Mission régionale d'autorité environnementale

**Avis en date du 30 juillet 2020
de la Mission régionale d'autorité environnementale d'Île-de-France
sur le projet d'aménagement de la ZAC Paul Hochart à l'Haÿ-les-Roses
(Val-de-Marne)**

Résumé de l'avis

Fig 2. Plan masse du projet (source : d'étude d'impact du dossier de réalisation)

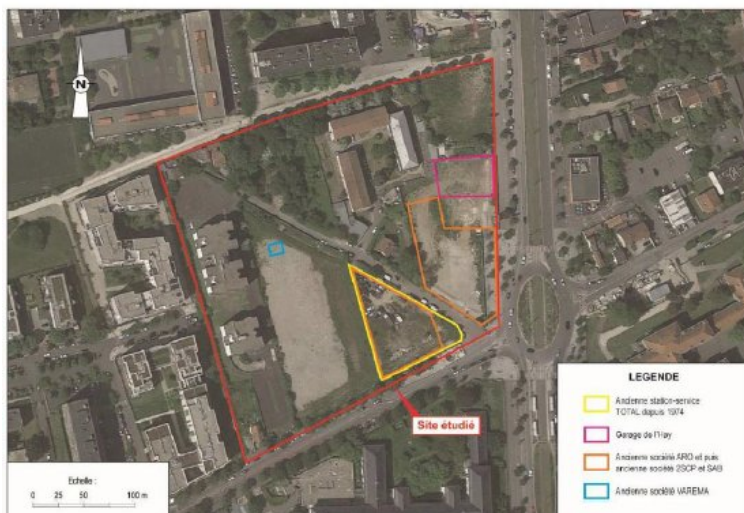
La MRAe note la qualité des descriptions fournies, excepté le plan masse qui gagnerait à comporter des justifications sur l'agencement du bâti et ses usages.
